TECHNICAL BULLETIN 013

21/04/2006

RENAULT 1.5 DCI / FLÄKTREMSSYSTEM / MONTERINGSINFORMATION

BILD 1

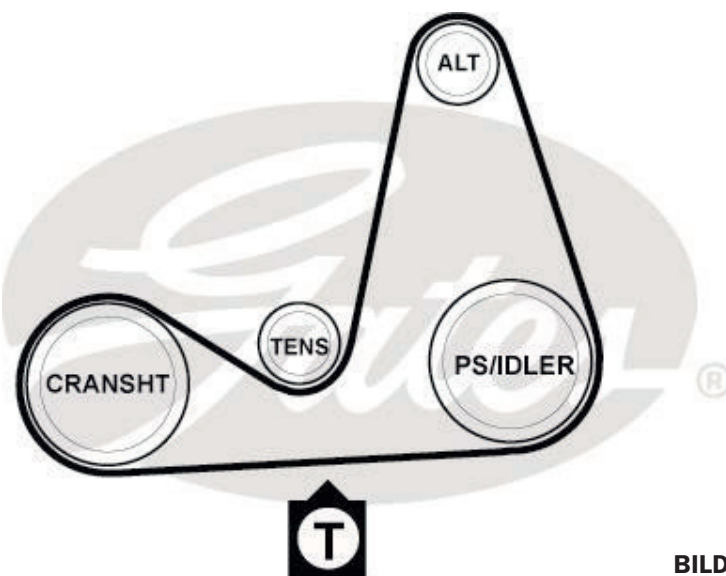
8. Spänna remmen: remmen måste spännas (med verktyget Mot.1638, OE-nummer 0000163800) hårdare än det värde som gällde från början. Mät spänningen på nederdelen av remmen, mellan vevaxeln och servostyrningspumpen (eller löphjulet på bilar utan servostyrning)(bild 1).
9. Mäts remspänningen med STT-1, ange "8", "180" (virtuell spannlängd 180 mm). Mäts remspänningen med Kriket® ska spänningen vara 70 kg.
10. Dra åt de båda bultarna (36 Nm).
11. Vrid motorn 2 varv medurs.
12. Kontrollera spänningen, justera vid behov.
13. Återmontera alla demonterade detaljer.
